Memorandum

**ANALYSE DU PROJET D'AMÉNAGEMENT
DE LA NOUVELLE PRISE D'EAU DE SAINTE-FOY**

Michel Fortier, ing.

Carte 2-1
Prises d'eau existante et projetée

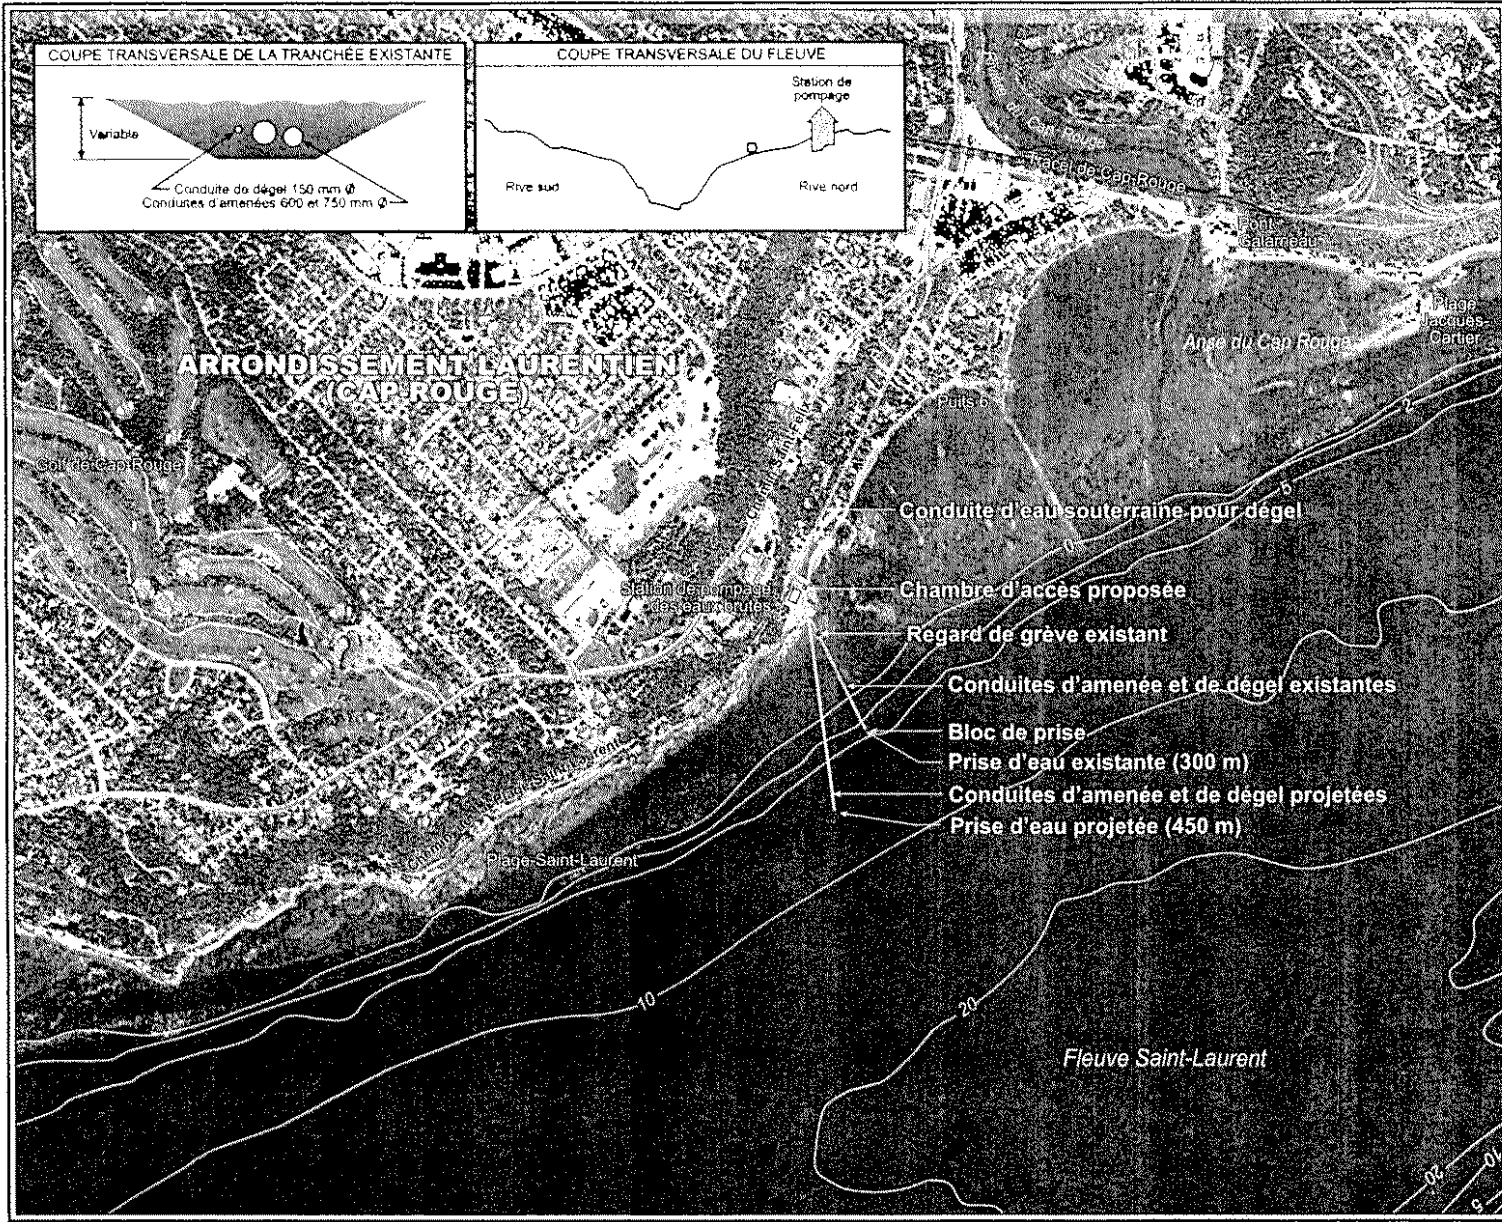
Une deuxième solution serait de construire la nouvelle prise d'eau sur le terrain de la Ville (30deg+/- à l'est de la prise actuelle vs 30deg+/- à l'ouest comme projeté par le promoteur sur la Fig. 5). Cette solution a l'avantage d'éloigné le chantier de la falaise, de diminuer l'impact négatif du projet sur les résidents et d'éviter les coûts liés aux servitudes.

5.2 Si l'étude démontre que la faisabilité de la solution que nous proposons est impossible, nous demandons que la nouvelle prise d'eau soit construite sur le terrain de la Ville (30deg+/- à l'est de la prise actuelle vs 30deg+/- à l'ouest comme projeté par le promoteur sur la Fig.5).

Carte 3-2

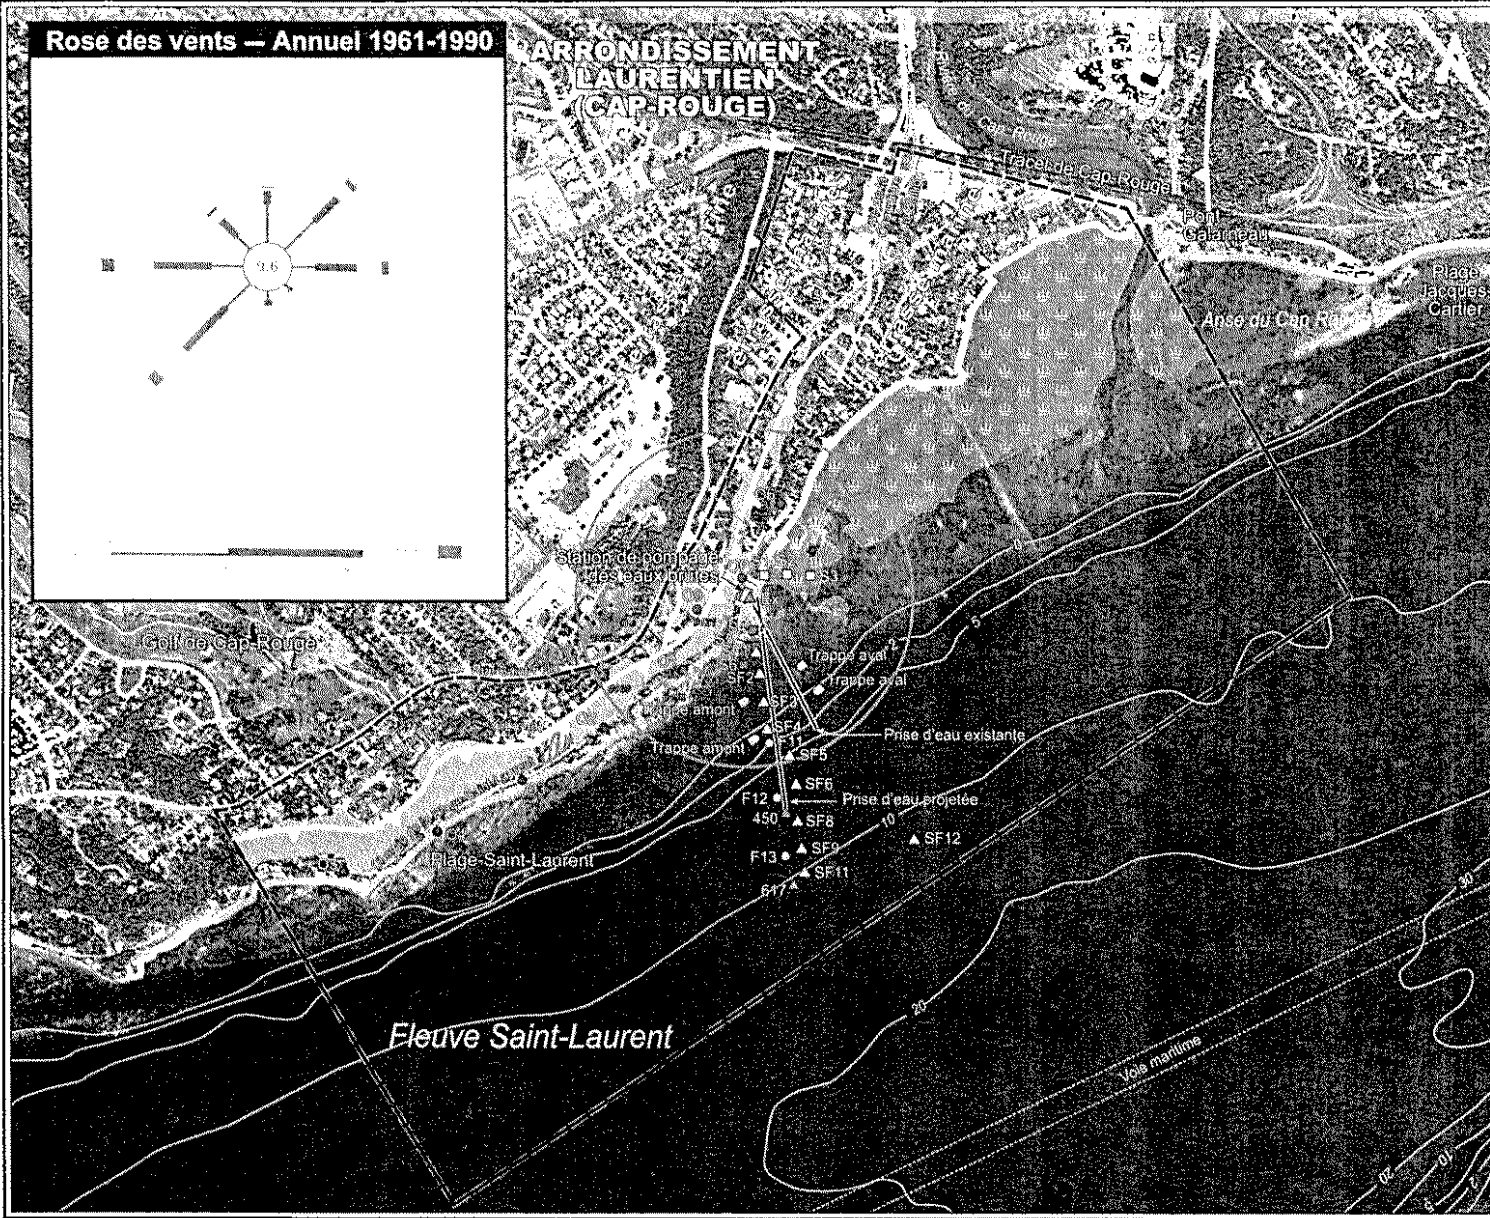
- e) Une prise temporaire pourrait être utilisée pendant la construction de la nouvelle.
- f) Les Figs.4-5 démontrent que le marais de la baie de Cap-Rouge est assez éloigné pour qu'une 2^{ie} prise puisse être aménagée sans le traverser même sur un tracé à 30 deg +/- à l'est de la prise actuelle, si cela s'avérait vraiment nécessaire. Il est possible que le marais soit touché de toute façon, puisqu'un chemin temporaire encore plus à l'est sur la plage est prévu par le promoteur pour la circulation des camions entre le chantier et le chemin de la plage Saint-Laurent. De plus, il faut reconnaître que ce marais n'est pas classé zone protégée par le Ministère de l'environnement. Même en imaginant que le marais s'étend plus à l'ouest qu'indiqué, il serait touché seulement à cinq pourcent par un tracé à 30 deg +/- à l'est de la prise actuelle. Quoi qu'il en soit, selon le promoteur, le marais pourrait même être agrandi à la faveur du sol de surface et de repousses après les travaux. Ce qui lui serait bénéfique.
